Информационный бюллетень № 598

Автомобиль Урал 9593

Исключение из конструкции топливного бачка ПЖД12 с организацией питания предпускового подогревателя из основного топливного бака.

Графическое изображение изменения

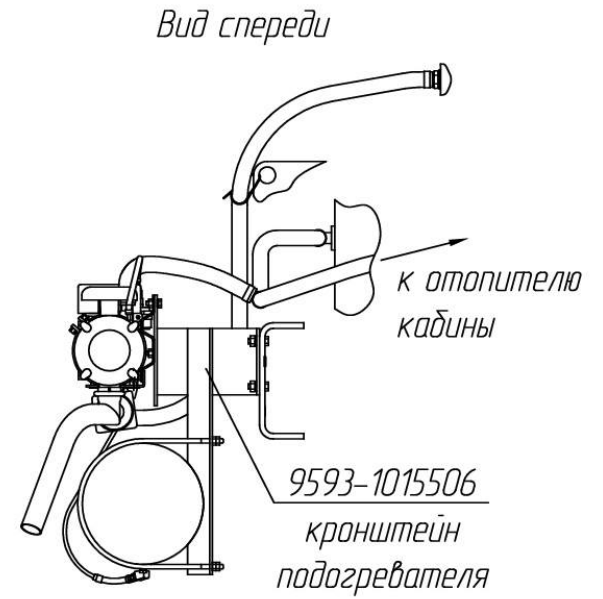
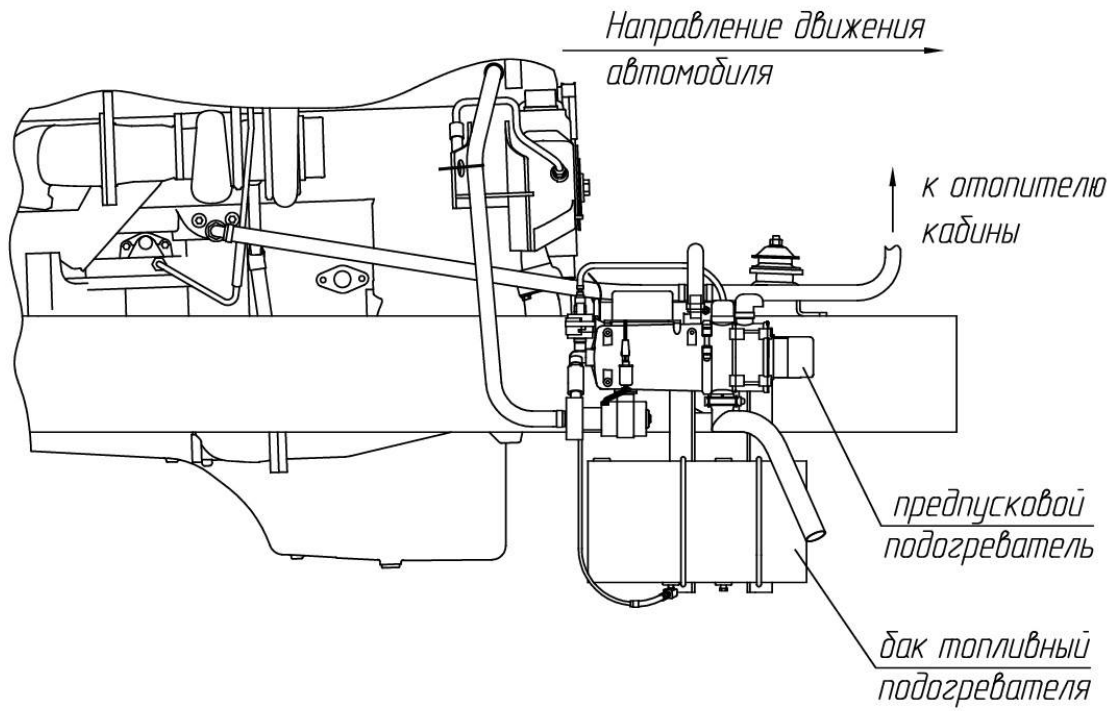
Было:

Стало:

Установка системы предпускового подогрева двигателя 9593-1015000

Установка системы предпускового подогрева двигателя 9593-1015000-10
